図 - 3 1次冷却材ポンプ軸シール部改造工事

工事概要

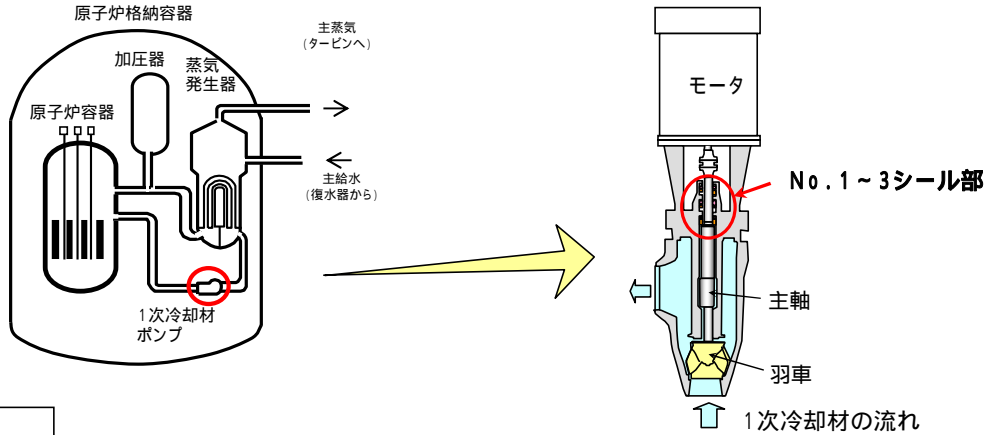
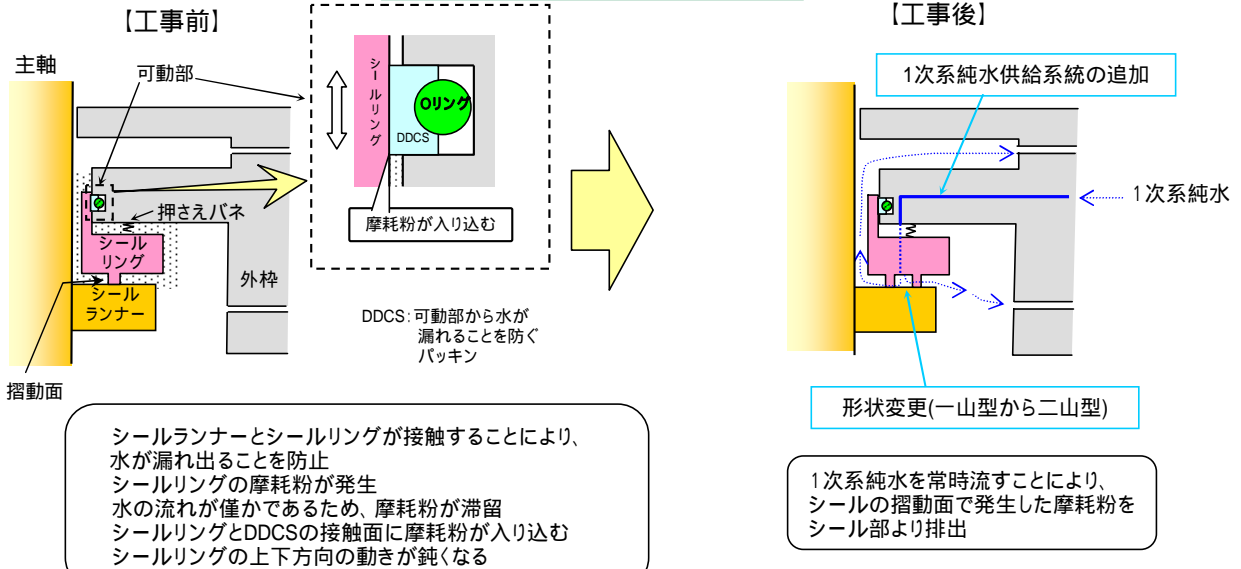
設備の信頼性を一層向上させる観点から、シールの摺動面で発生した摩耗粉がシールの動きを阻害することを防止するため、1次冷却材ポンプ3台のNo.3シール部に1次系純水を供給して摩耗粉を排出するシステムを新たに設置した。
